**Oggetto:** [ID: 9035] Provvedimento di VIA PNIEC-PNRR nell'ambito del provvedimento unico in materia ambientale ai sensi dell'art.27 del D.Lgs.152/2006 relativa al progetto definitivo per la realizzazione di un impianto agrovoltaiico da ubicare in agro del Comune di Brindisi (BR) in località "Masseria Moina", potenza nominale pari a 22,4802 MW in DC e potenza in immissione pari a 22 MW AC, e delle relative opere di connessione alla RTN ricadenti nello stesso Comune. Proponente: "BRINDISI ENERGIA6 S.R.L."

*Risposta alla nota del Comune di Brindisi-Settore Urbanistica ed Assetto del Territorio Prot. 0132062 del 10/08/2023*

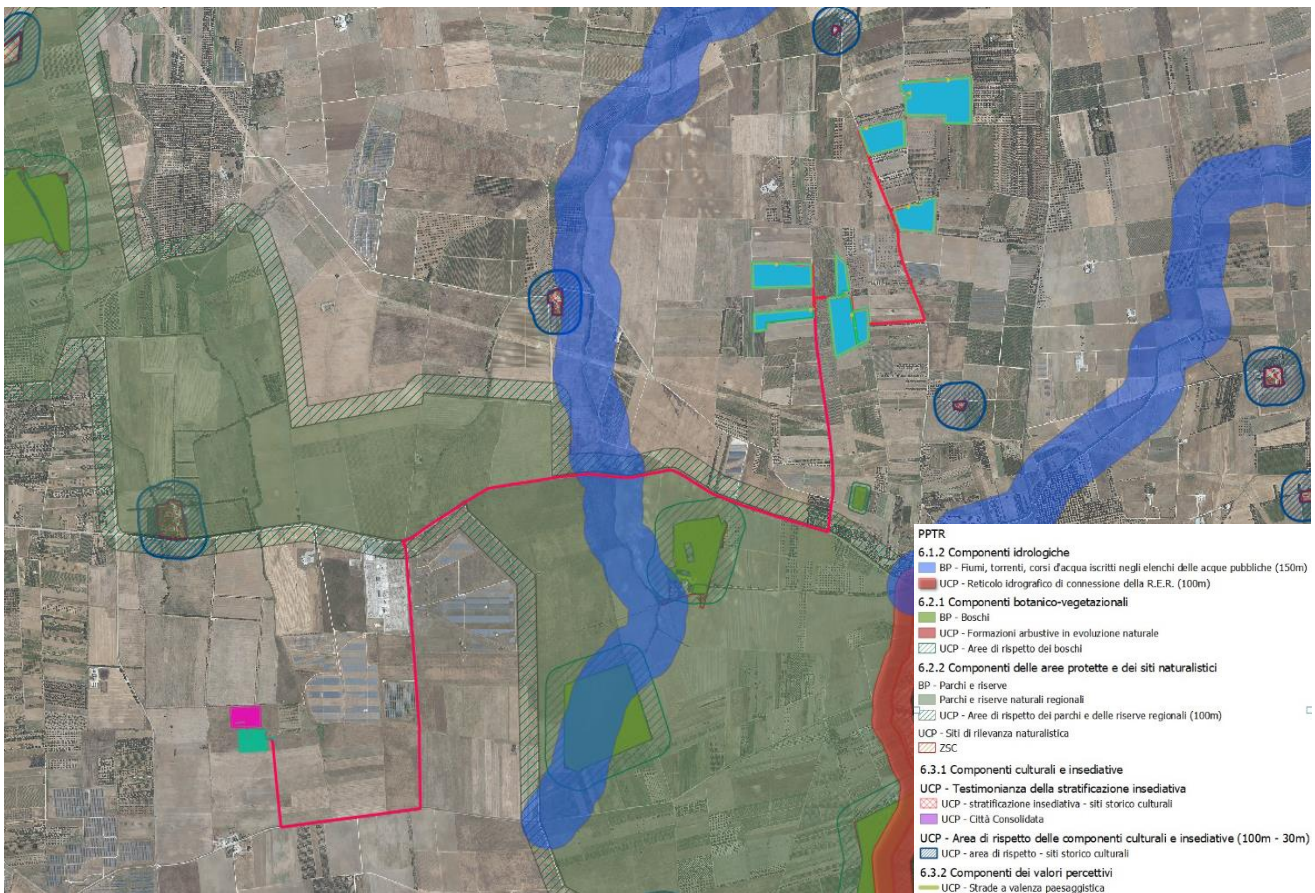
L'impianto è ubicato fuori dai vincoli del PPTR, infatti l'unica area di interferenza è relativa al cavidotto interrato esterno che, se pur percorre la viabilità esistente asfaltata (Strada Provinciale 81), attraversa per circa 480 metri il "BP-Parchi e riserve naturali regionali" denominato "Boschi di Santa Teresa e dei Lucci", e il relativo buffer "UCP-Aree di rispetto dei parchi e delle riserve regionali (100m)", oltre ad attraversare il "BP-Fiumi, torrenti, corsi d'acqua iscritti negli elenchi delle pubbliche (150m)" denominato "Fiume Grande", come è evidente dall'inquadramento che segue.

E' chiaro che, utilizzando la Strada Provinciale 81 quale tracciato del cavidotto esterno, quindi un'opera che ha già determinato la trasformazione di tale area, gli impatti su tali beni, possono essere considerati ininfluenti. Infatti anche gli attraversamenti trasversali dei corsi d'acqua e canali di bonifica con relative fasce di rispetto, potranno essere eseguite con tecnica di Trivellazione Orizzontale Controllata (TOC), al fine di non determinare alcuna interferenza con il corpo idrico.

Quindi il parere non favorevole del Settore Urbanistico del Comune di Brindisi, sulla base delle motivazioni ivi indicate, può essere superato per difetto di motivazione.

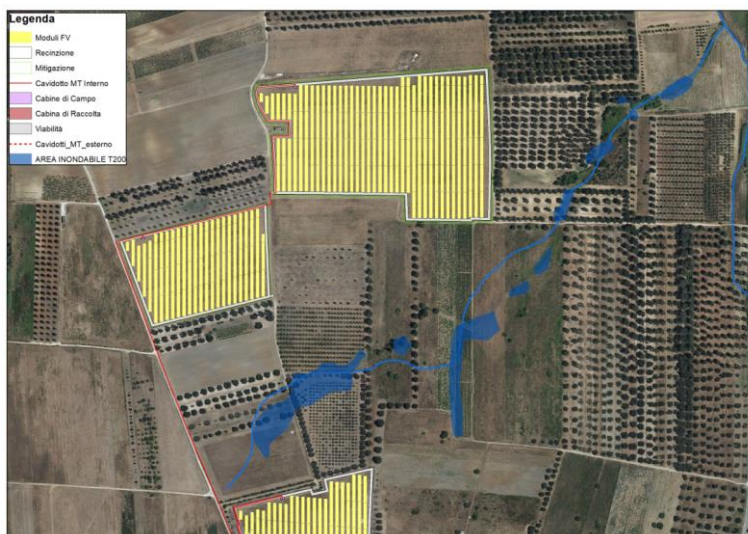
Infine, considerato che il Comune ha erroneamente inquadrato il progetto nella lettera d) dell'art. 3.08 delle NTA, si rileva che l'impianto agrovoltico *de quo* rientra invece nella disciplina di cui all'art. 3.08, lettera e), delle NTA secondo cui sono autorizzabili piani e/o progetti e interventi connessi con attività produttive primarie per l'ordinaria utilizzazione agricola del suolo, nonché gli interventi atti ad assicurare il mantenimento delle condizioni di equilibrio con l'ambiente per la tutela dei complessi vegetazionali ripari naturali esistenti.

L'agrovoltico determina, infatti, una maggiore resa dei terreni, oltre ad un minore consumo di acqua per l'irrigazione poiché grazie al parziale ed intermittente ombreggiamento dei moduli fv, il terreno si mantiene più umido e le piante sono protette dall'eccessivo irraggiamento solare (soprattutto nelle ore più calde della giornata). Inoltre, la realizzazione del progetto in oggetto consente l'ordinaria utilizzazione agricola del suolo e, per tale motivo, rappresenta certamente una risorsa per contrastare il frequente abbandono dei terreni degli ultimi decenni.

Alla luce di quanto sopra, stante l'evidente superamento del PUTT, si rileva il **difetto di motivazione del parere rilasciato dal Comune, in quanto lo stesso si fonda su una disciplina non più vigente e, pertanto, non applicabile al caso di specie.**
